**INFORME Y PROPUESTA DE LA MODIFICACIÓN DEL CONTRATO
71/2022 PROYECTO DE CONSTRUCCIÓN DE MEJORAS EN LA
E.D.A.R. SUR (T.M. GETAFE)**

MODIFICACIÓN Nº 3

**INFORME DE REVISIÓN
RELATIVO A LAS NUEVAS UNIDADES DE PROYECTO
(PRECIOS CONTRADICTORIOS ACTA Nº 3) DURANTE LA EJECUCIÓN DE LAS OBRAS DEL
“PROYECTO DE CONSTRUCCIÓN DE MEJORAS
EN LA EDAR SUR (T.M. GETAFE)”**

CONTRATO Nº 71/2022

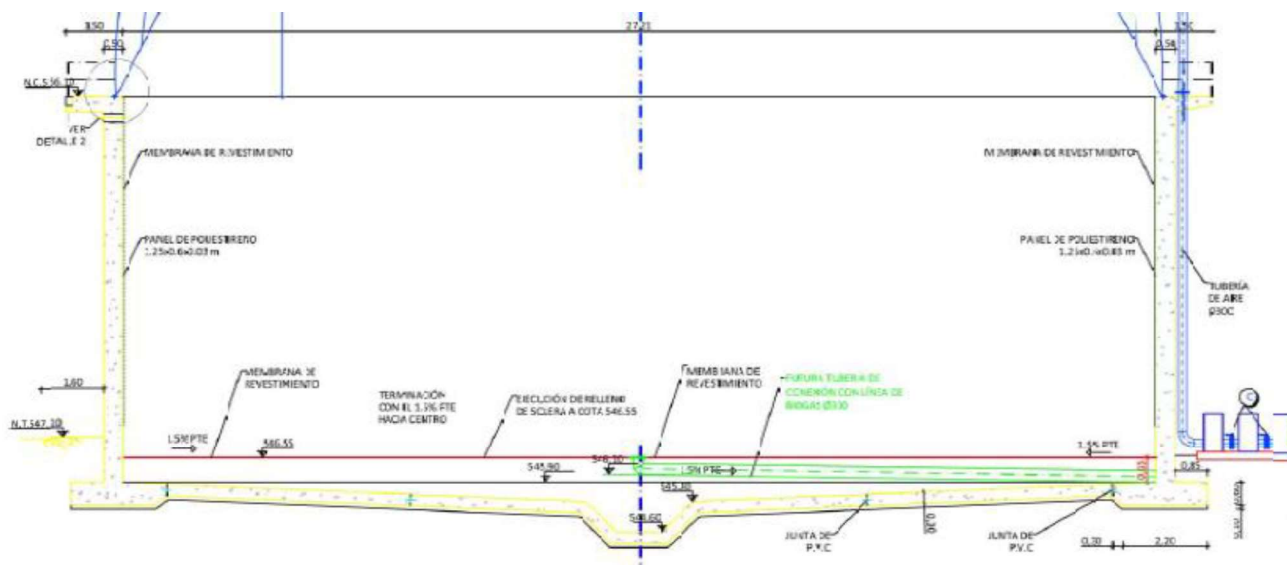
En este proyecto, se contempla la sustitución de las campanas metálicas por gasómetros de doble membrana, dotando al sistema de gas de una capacidad de almacenamiento unitaria por gasómetro de 8.915 m3 y presión de trabajo de 180 mm. La membrana exterior e interior queda fijada en la parte superior de los muros y están construidas con un tejido base de poliéster con una resistencia a la ruptura 10.000 N/5 cm en la urdimbre y de 8.500 N/5 cm en la trama.

Además del desmontaje de las campanas metálicas existentes, será necesario preparar interiormente los paramentos de hormigón, creando un cilindro libre de irregularidades para un apoyo continuo de la membrana interior de revestimiento.

Estado futuro gasómetro

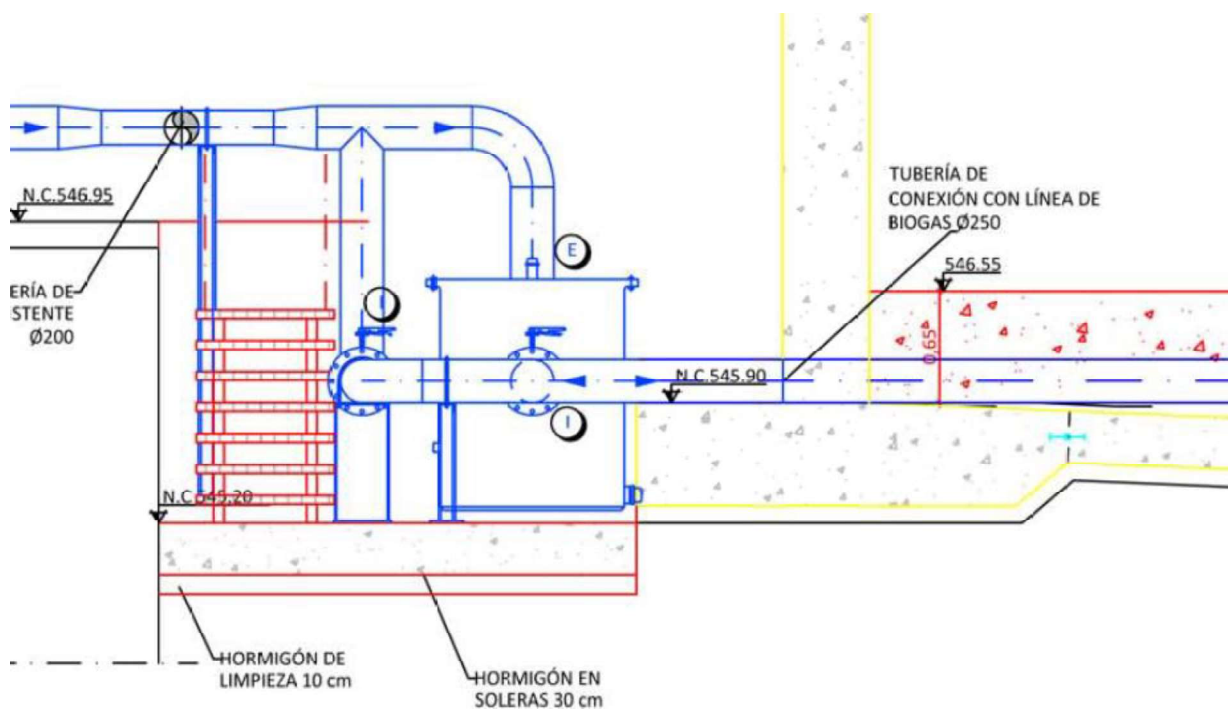
Los gasómetros actuales disponen de unos dados de hormigón de 1,5 m de altura sobre los que apoya la campana metálica, tal y como se observa en la figura a continuación.

Por otro lado, en vista de que no se trata de una solera estructural si no simplemente de un relleno, se decide demoler los dados de hormigón, bajar las tuberías de gas DN300 y DN250 hasta la cota de la solera actual y rellenar únicamente 0,65 m que lo necesario para recubrir las dos tuberías de gas van hasta el centro del gasómetro, aumentando la superficie de membrana del gasómetro, que de esta forma aumenta en 500 m3 el volumen de almacenamiento de cada gasómetro.

Al bajar la cota de la tubería y mantener la pendiente de 1,5% hacia el depósito de condensados, se hace necesario profundizar el foso donde se ubica estos elementos unos 0,70 m. La excavación para el foso del pote de condensados y la localización de servicios afectados se tendrá que realizar con métodos manuales.
